Società Italiana Traforo Autostradale del Frejus S.p.A.

Procedura Ristretta per l'affidamento del lavoro
“Nuova linea Torino-Lione – Parte Comune Italo-Francese –
Lotto 1 – Nuovo Svincolo de La Maddalena”
CIG 81044389CD - CUP C11J05000030001
Lettera d’Invito prot.08787.20 del 03/09/2020
Chiarimenti ai quesiti pervenuti

Prot. 11232.20 del 30/10/2020

foto 1

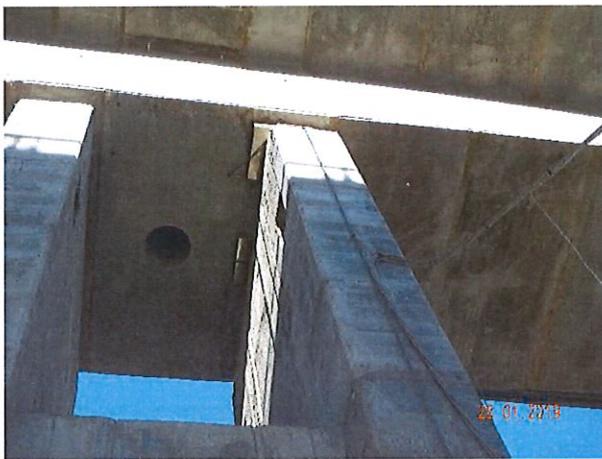
In particolare, si richiedono delucidazioni e indicazioni in merito agli accessi all'interno dei cassoni esistenti per l'installazione dei nuovi diaframmi in acciaio di irrigidimento, necessari alla connessione dei nuovi impalcati con gli esistenti (per meglio analizzare le modalità di inserimento e trasporto dei conci in carpenteria metallica).

Se possibile, sarebbero utili i disegni degli impalcati esistenti per individuare gli ingressi, nonché ulteriori informazioni qualora la questione fosse già stata analizzata in precedenza.

Come poteva essere visibile nel corso del sopralluogo obbligatorio, gli ingressi al cassone possono avvenire tramite i passiduomo circolari in corrispondenza di ogni pila (foto 1) oppure dalle botole a sezione quadrata 80x80cm presenti nelle vicinanze delle spalle lato Bardonecchia dell'impalcato (foto 2).
